deftadienst

notitie 23DALA-M-81050

datum: 15-10-1981

onderwerp: Aanpassing vigerend ontwerp damaanzet Roggenplaat zuid

#### 4.2. Het deformatiemechanisme

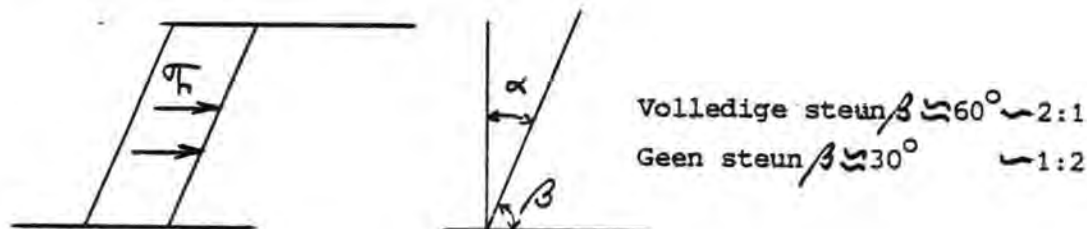
In de EBDA-nota wordt aangehouden een invloedshoek  $\alpha =$  de hoek van actief afschuiven. Dit is juist, zolang er geen belangrijke spanningsveranderingen in het massief optreden. Zodra echter de steunspanning  $\sigma_h$  belangrijk afneemt als gevolg van het uitspoelen van de zandlagen, zal  $\alpha$  groter worden. In het uiterste geval, bij volledig wegvallen van de steun zal  $\alpha = \varphi$  worden.

De invloedslijn loopt dus flauwer.

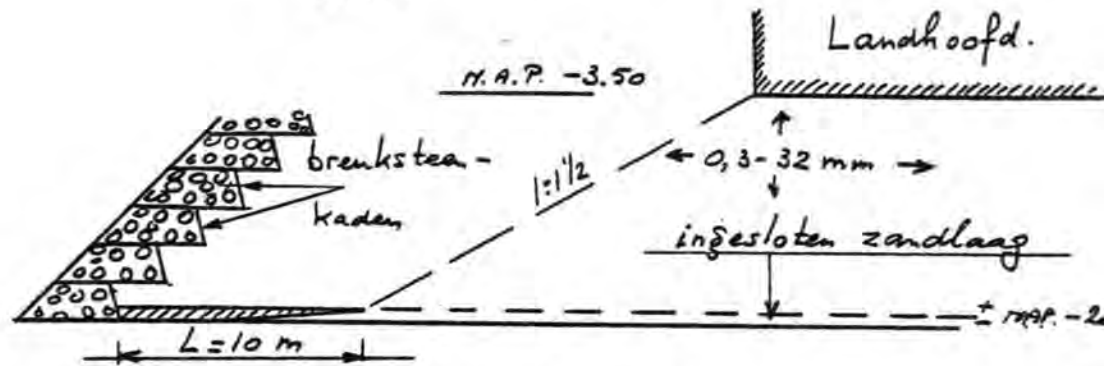
Gelet op de onzekerheden, zowel in het voorkomen van de zandlagen als in de gevolgde berekeningsmethode verdient het aanbeveling het landhoofd zover naar achteren te schuiven (zie hierna volgende schets), dat het volledig buiten de invloed van de uitspoelende zandlenzen valt. Het is niet aan te bevelen een zodanige afstand te bepalen dat ook in de nieuwe situatie rotaties van ca. 10 o/oo zullen optreden. Dit zou een zodanige kennis m.b.t. het uitspoel- en deformatiemechanisme suggereren, die op dit moment nog niet aanwezig is.

Voor het bepalen van de invloedshelling zijn aanvullende aftastende berekeningen gemaakt. Op grond van deze berekeningen kan een lijn van 1:1½ worden aangehouden. De "totale" uitspoellengte van 10 m is ook in deze berekeningen aangehouden.

#### 4.3. Filtertechnische aspecten

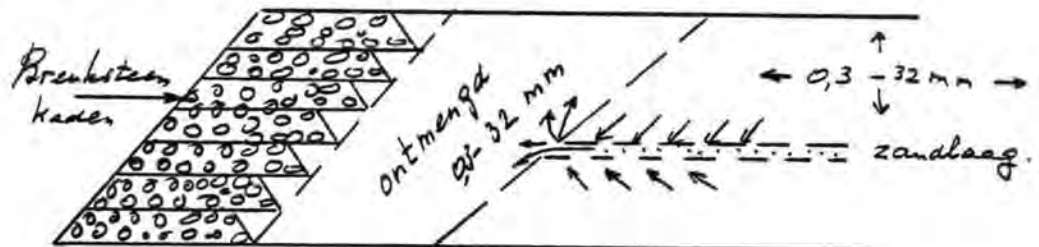
Bij het uitspoelen van zandlagen van dikten die zijn waargenomen, moet rekening worden gehouden met een volledige ontmenging van het filter in een zone achter de breuksteenkaden. Het is de vraag in hoeverre er dan nog sprake kan zijn van een filter in deze zone. Het is tevens mogelijk dat de fijnere fracties van het 0-32 ook uitspoelen, waardoor de verder naar achteren gelegen aanzandlagen weer kunnen migreren naar het uitgespoelde 0-32. Een doorgaande erosie kan het gevolg zijn.

Het verdient aanbeveling in dit stadium opnieuw het filter als geheel te bekijken, waarbij tevens rekening wordt gehouden met de veranderingen die op kunnen treden in de verhangen (t.o.v. de nu berekende) als gevolg van het voorkomen van zoveel relatief dikke zandlagen in het 0-32.

6.1.1. Locatie fundering landhoofd handhaven ; onderdelen met stalen buispalen.

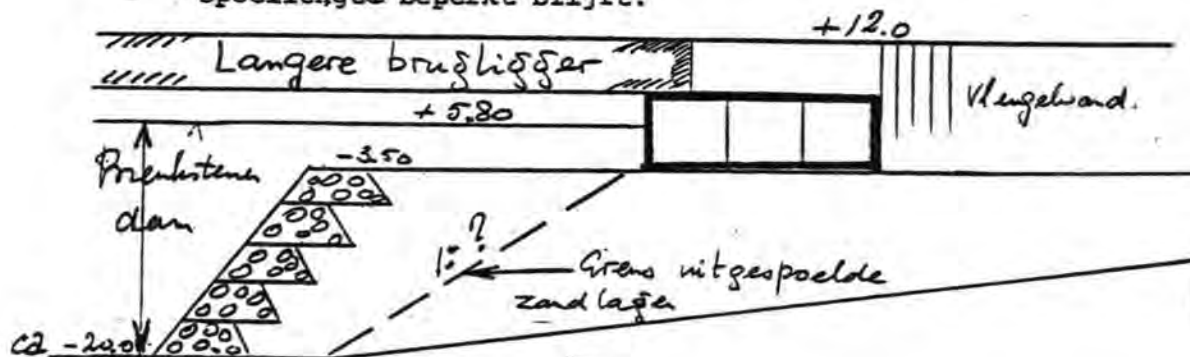
Indien filter zich niet herstelt vóór de vleugelwanden dan zullen ook deze moeten worden onderheid.

#### 7.1.5. Corrosie

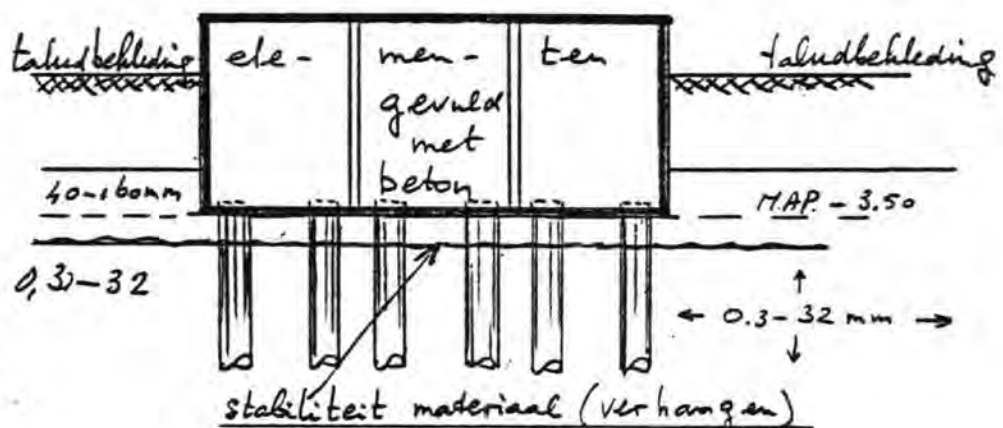
Rekening moet worden gehouden met een corrosie van ca. 0,1 mm per jaar aan de buitenzijde van de paal. Dit kan vertaald worden in b.v. een 2 cm grotere wanddikte.

### 7.2.2. Zonder vigerende landhoofdelementen

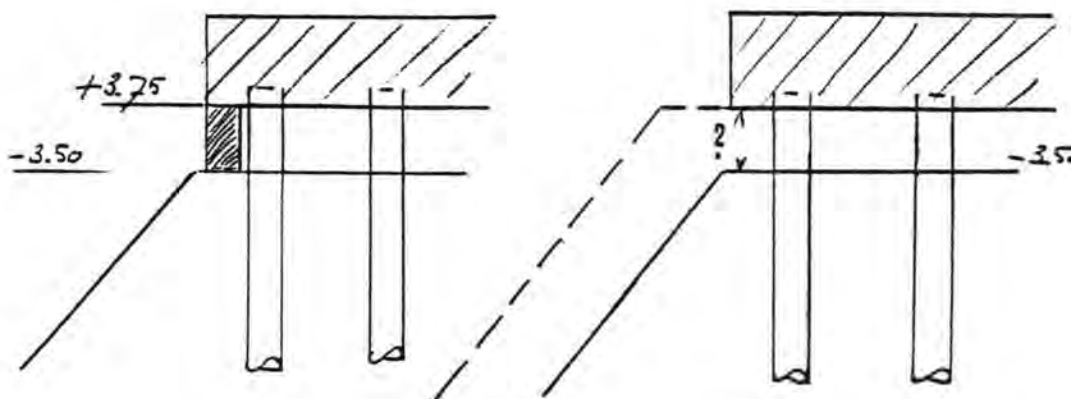
De bovenbouw wordt vigerend in situ, nadat de betonnen elementen zijn geplaatst en gevuld met beton, gemaakt. Het zou niet ondenkbaar behoeven te zijn, de betonnen elementen weg te laten en de bovenbouw direct op de palen aan te brengen.

De onderkant van de bovenbouw zal dan komen te liggen op ca. NAP+ 3,75 m.

In het vigerend ontwerp sluit de filterconstructie aan tegen verticale betonwanden.

Er zijn 2 oplossingen denkbaar t.w.:

1. Het verticale aansluitvlak van NAP-3.50 m wordt op een of andere manier gehandhaafd.
2. Uitgaan van een doorgaande kering tussen het niveau van NAP+3,75 m en NAP-3,50 m d.m.v. een breuksteen filter.

Bij bovenstaande 2 varianten komt het talud aan de sluitgatzijde een stuk naar voren
